## Reakce na oponentní materiál

**Prezentace „Problematická místa Územní studie nadřazené dálniční a silniční síť  
v jádrovém území OB3 metropolitní rozvojové oblasti Brno“**

**zpracovaný [redacted] v září 2019.**

## REAKCE ZPRACOVATELŮ ÚS JMK

## Hluková studie - 400 m od komunikace

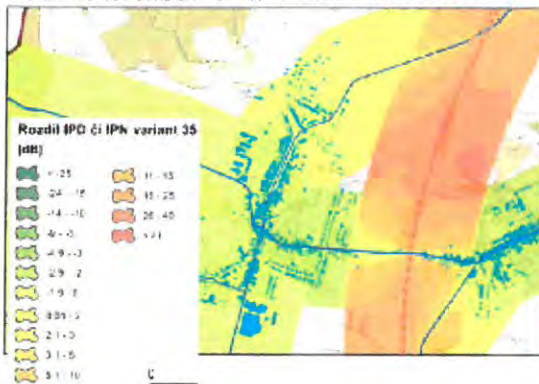
Hluk z dálnice se šíří daleko dále než 400 m.

**Modelování hlukové zátěže do 400 m od komunikace dává v ÚS JMK dostatečnou jistotu objektivně porovnat varianty mezi sebou. Případné nadlimitní šíření hluku bude řešeno při povolování konkrétních staveb v navazujících řízeních formou protihlukových opatření.**

Místa, kde vypočtená izofona (60 dB v denní době a 50 dB v noční době) může zasáhnout potenciální chráněný venkovní prostor staveb, jsou v hlukové studii označována jako konfliktní místa. V těchto místech by měla být v dalších stupních projektové přípravy navržena protihluková opatření. Uvedená vzdálenost 400 m byla pro výpočet zvolena proto, že zde již zpravidla nedochází k překročení stanovených limitů pro chráněný venkovní prostor staveb, což je možné dokladovat množstvím jiných dokumentací, které byly s tímto výsledkem zpracovány. Výjimky z tohoto pravidla tvoří zpravidla komunikace na vysokých náspech bez protihlukových opatření. Uvedený způsob modelování hlukové zátěže a odhalení problematických míst, kde bude nutné řešit odpovídající protihluková opatření, je pro vyhodnocení a porovnání variant v rámci této územní studie dostatečný.

Konkrétně v případě uvedeného průchodu nové trasy komunikace „43“ v prostoru mezi obcemi Malhostovice a Drásov je ve studii napsáno následující: „Pokud bude nadále uvažováno s realizací této varianty dopravy, bude nutné v lokalitě Drásov realizovat některé z následující protihlukových opatření. Na průjezdu mezi Malhostovicemi a Drásovem doporučujeme vybudovat nadstandardní povrchové anebo podpovrchové technické opatření znamenající zásadní snížení akustické zátěže z dopravy v daném území (např. tunel, nadzemní obestavení komunikace včetně zastřešení a podobně) a to v délce cca 500 metrů.“

## Hluková studie – vyhodnocení

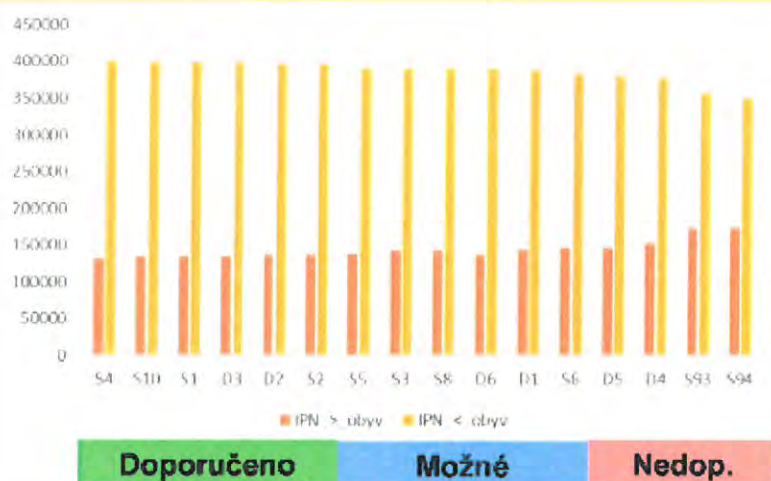
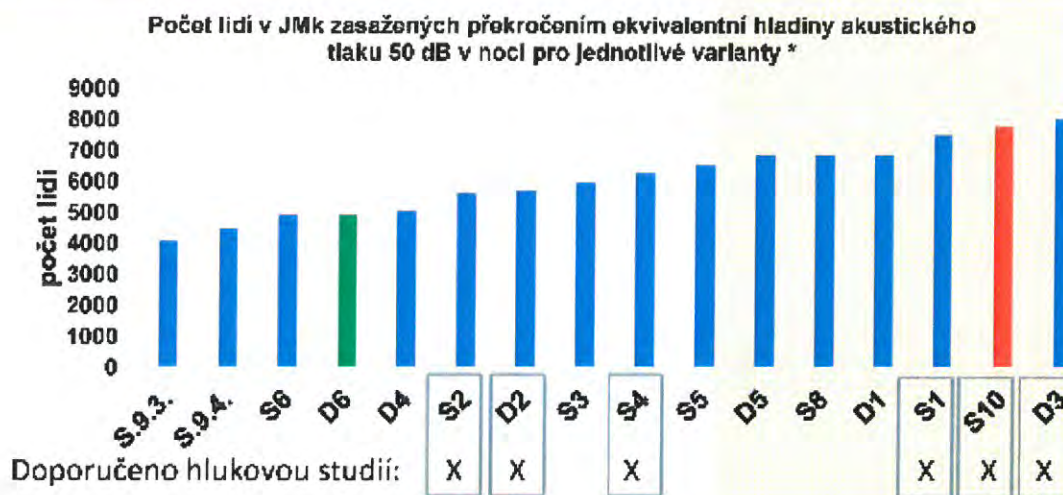
**Vyhodnocují se chybná data z oblastí bez započítaného vlivu D43! Mělo by se ovšem posuzovat překročení limitů!**

**Podle jakého konkrétního kritéria jsou varianty doporučeny, nebo nedoporučeny? V metodice není opět uvedeno žádné kritérium!**

**Uvedené závěry jsou zavádějící a založené na neznalosti a zjednodušení.**

Problematika překračování limitů je uvedena také v reakci č. 24 a 26.

Při porovnání počtu zasažených obyvatel hlukem na úrovni celého řešeného území je docíleno závěrečného porovnání variant mezi sebou. Závěrečného porovnání variant mezi sebou je v hlukové studii docíleno prostřednictvím srovnání aktivní návrhové varianty a nulové varianty 00-2035 na úrovni celého řešeného území. Rozdíl vypočtených hodnot aktivní a nulové menší než 0 dB znamená pokles hlukového zatížení v dané lokalitě. Suma obyvatel budov umístěných v lokalitách, kde byl vypočten pokles hlukové zátěže, byla hodnotícím kritériem pro výsledné pořadí variant.

## Co hluková studie nevyhodnotila – překročení hygienických limitů

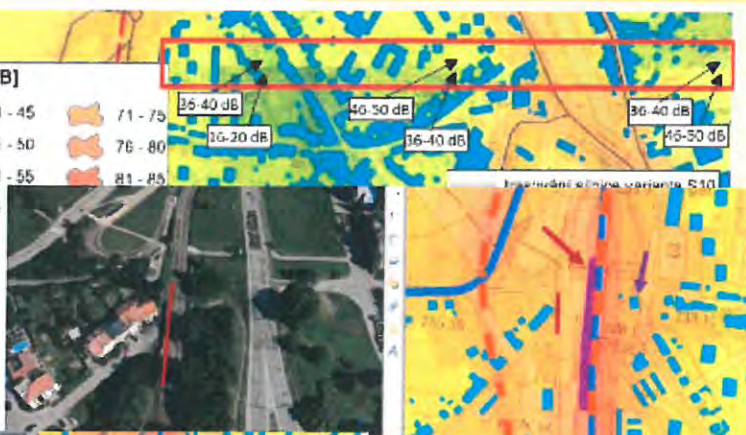
### Studii doporučované varianty jsou ty nejhorší!

Účelem ÚS, potažmo hlukové studie, je porovnat varianty koridorů nadřazené dálniční a silniční síti mezi sebou, nikoliv hodnotit komunikace projektované v podrobnosti dokumentace pro územní řízení a EIA, která by obsahovala i vyhodnocení dodržování hlukových limitů.

Hluková studie zde neoperuje s hlukovými limity a není ani určena k prokazování hlukových limitů hlukové zátěže z pozemních komunikací. Tato úroveň posuzování se děje až v navazujících řízeních pro konkrétní dopravní záměr s jeho konkrétním umístěním v území. Toto nelze hodnotit při porovnávání variantních koncepcí na úrovni této územní studie řešící rozsáhlé území. Cílem je srovnatelným způsobem zjednodušeně modelovat hlukové zatížení koncepčních variant a porovnat je mezi sebou, což umožní zjistit, které varianty jsou z pohledu hlukové zátěže doporučovány a kde v území se ve variantách nacházejí lokality, kde bude nutné v dalších stupních řešit odpovídající protihluková opatření.

Informace o dodržování limitů bude důležitá u hlukových studií, které se budou zpracovávat v navazujících řízeních (např. EIA, územní řízení), kde již nebudou porovnávány varianty mezi sebou, ale budou navrhována konkrétní technická řešení jednotlivých staveb. Je důležité také upozornit, že podmínkou pro realizaci jakékoliv varianty nebo její části bude splnění hlukových a imisních limitů, které bude prokazováno v navazujících řízeních.

Uvedený graf je výtvozem autora prezentace. Není z něho patrné, jaká vstupní data a jakým způsobem k němu autor dospěl, a tudíž není ověřitelná jeho pravdivost.

## Hluková studie - vyhodnocení

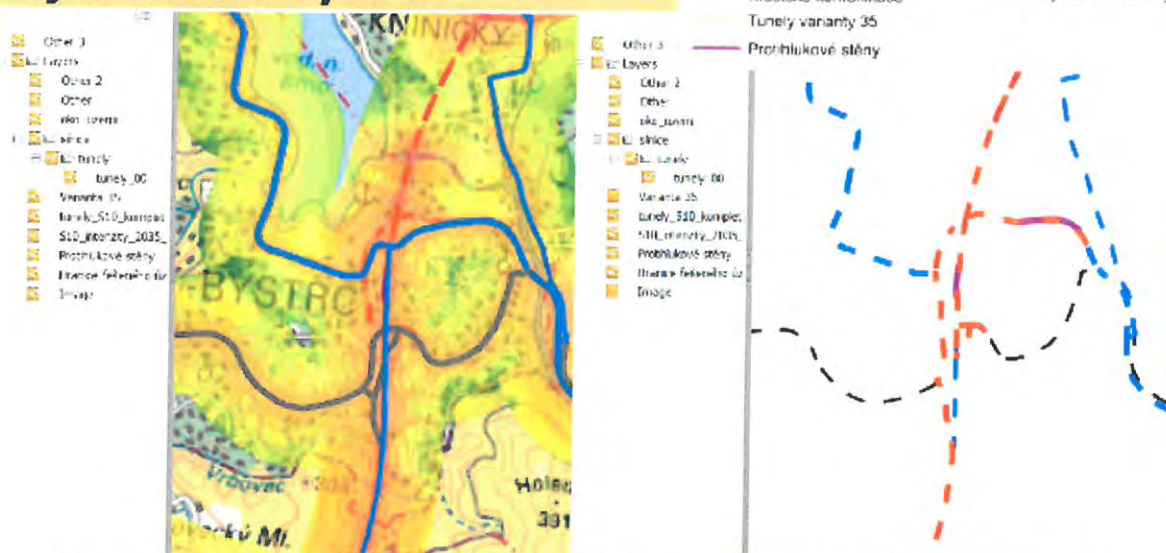
- Ukázaný případ Drásov/Malhostovice umí totálně otočit výsledné pořadí variant, takovýchto případů je SZ Brna cca 10
- **Data pro vyhodnocení hlukové studie (procenta území) jsou zcela špatně!**
- Hluková studie je **započítána dvakrát** – v rámci životního prostředí a pak samostatně
- Z hlediska legislativy musí být uplatněna nejistota, což **studie plně neřeší!**
- Uvádí se jen: „Vkládaná vstupní data mají charakter maximální možné hodnoty. Výsledky získané z takto zadaného výpočtového modelu jsou pak horním odhadem očekávané situace a příslušná nejistota je již uplatněna (zahmota) a není relevantní s nejistotou výpočtu dále pracovat (přičítat nebo odečítat).“<sup>1</sup>
- Vstupní data (model intenzit dopravy) však **nemají charakter maximální možné hodnoty! Nejsou uvažovány nejistoty způsobené zpracováním** (problém 400m, sešívání, neexistující budovy, atd.)!

**Připomínky nezohledňují účel územní studie. Účelem ÚS, potažmo hlukové studie, je porovnat varianty koridorů nadřazené dálniční a silniční síti mezi sebou, nikoliv hodnotit konkrétní vedení komunikací projektované v podrobnosti dokumentace pro územní řízení a EIA.**

Struktura a členění Územní studie vyplynula z jejího zadání a byla dále konzultována se zadavatelem.

Zařazením samostatné části zabývající se podrobně vlivy variant na obyvatele prostřednictvím vyhodnocení hluku a emisí do celkové struktury Územní studie byl položen důraz na člověka jako zásadní entitu v území.

Výběr doporučených variant je proveden na základě tří porovnání: 1) z hlediska dopravně-urbanistického, 2) z hlediska životního prostředí a 3) z hlediska výsledků hlukové a rozptylové studie. Hodnocení z hlediska životního prostředí (2) bylo provedeno na základě metodiky SEA, přičemž v něm byl použit syntetický hlukový ukazatel „ztracené roky života vážené disabilitou“. Hodnocením hluku a ovzduší v samostatném porovnání (3) byl zdůrazněn podstatný aspekt celého hodnocení, tj. vliv na člověka.

Nejistota výpočtu je dána především nejistotou vstupních dat, nejistotou vlastního modelování a nejistotou danou údaji o akustických výkonech konkrétních zdrojů. Aplikace použitého programu garantuje přesnost vlastního výpočtu modelové situace při použití dané metodiky do rozdílu 2 dB. Nejistoty výpočtů uváděné zpracovateli akustických výpočtů jsou většinou stanoveny formálně a nevycházejí ze skutečné analýzy nejistot. Smyslem akustické studie je odhad předpokládaného dopadu projektované situace, případně návrhu protihlukových opatření, s cílem získat informace o míře pravděpodobnosti, že po realizaci navrženého záměru nedojde k překročení hygienického limitu. Výsledky získané z takto zadaného výpočtového modelu jsou pak horním odhadem očekávané situace a není relevantní s nejistotou výpočtu dále pracovat (přičítat nebo odečítat).
